Van: [redacted]
Aan: Herinrichting Frans Halsbuurt
Onderwerp: Re: FW: Online straatbijeenkomst Eerste Jacob van Campenstraat - melding 92
Datum: donderdag 20 mei 2021 16:24:27

Programma 1 april
Tijdens de straatbijeenkomst bespreken we het voorlopig ontwerp van de straat waar u woont en of onderneemt. Tijdens de bijeenkomst licht[redacted] ontwerper, alle details van het ontwerp toe en is er gelegenheid tot het stellen van vragen.

Juli 2017, voorbeeld van slecht onderhoud,

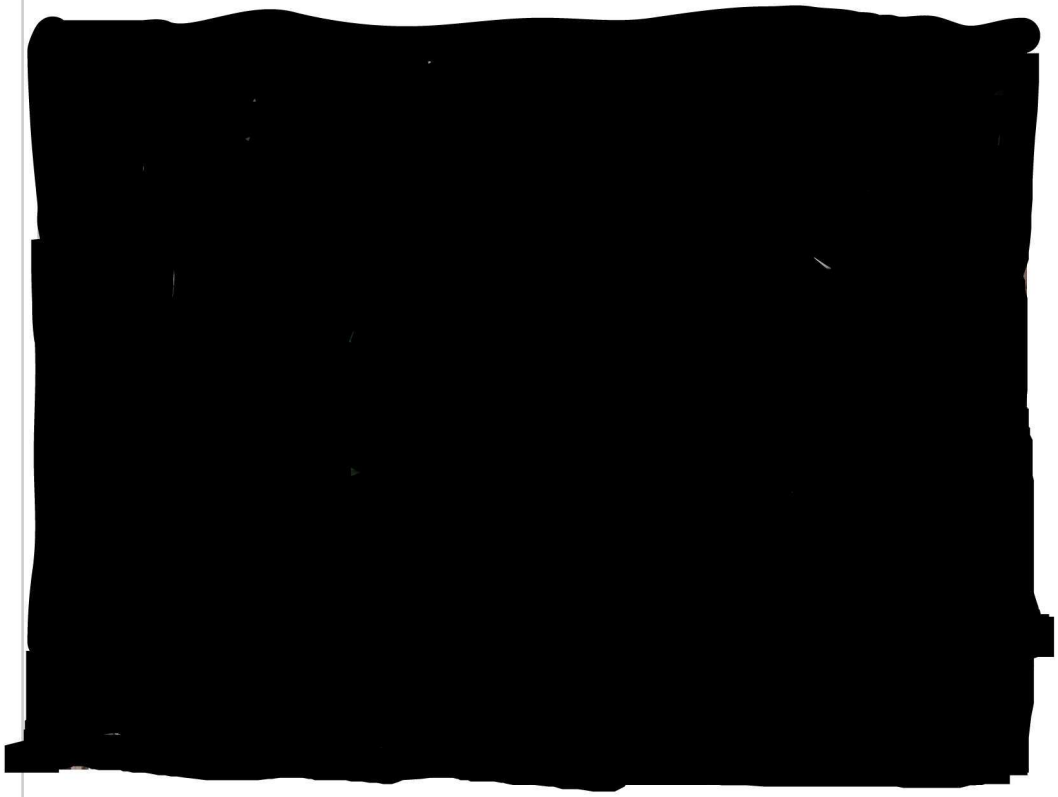
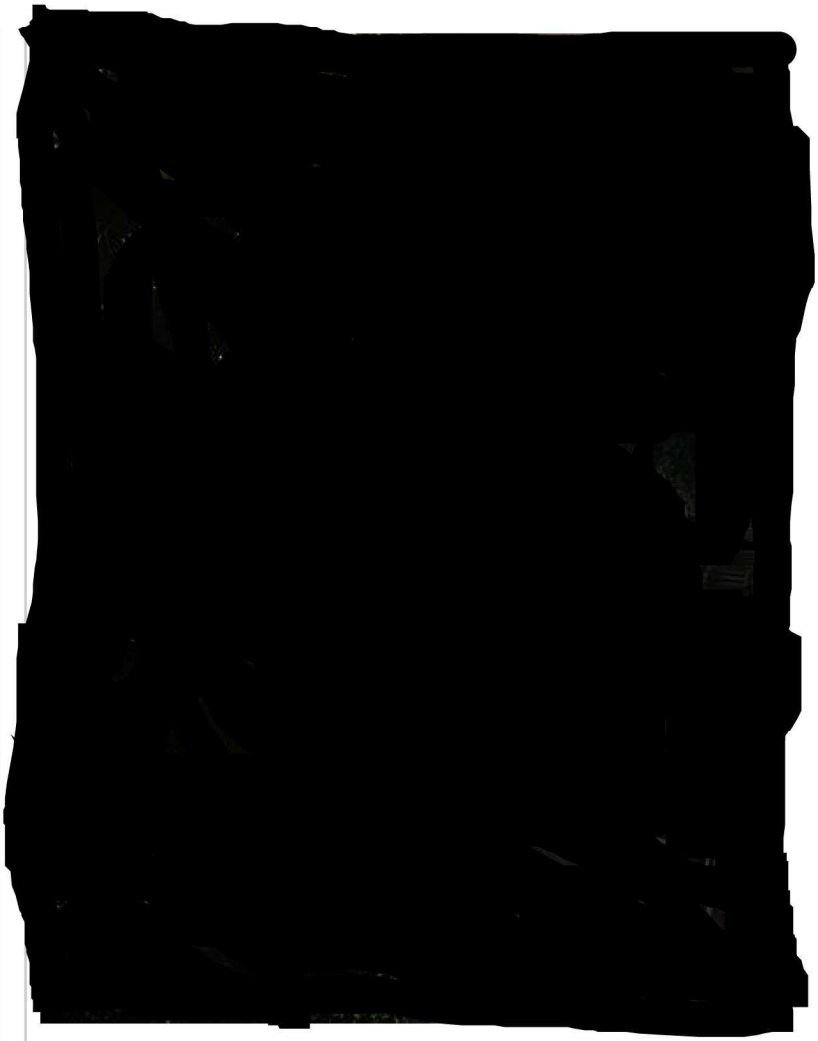
Dit zou het enige type zijn dat hier kon ‘aanslaan’ destijds. De grond eronder was vervuild. Dat zou zijn vanwege de autogaragebedrijven die hier vroeger zaten. De wortels van de Vleugelnoot gaan niet diep, dus dat was op de reden van vervuilde grond goed, maar de bomen compenseren dat naar de breedte. Dit geeft de laatste jaren nogal wat problemen - tot ernstige valpartijen van voetgangers en schade aan de huizen- waar ik in de mail hierna op terugkom.

Maar de strekking is: we hebben nu de kans dit goed en knap aan te pakken, anders hebben we een groter probleem over 5 jaar, en kan de straat weer open.
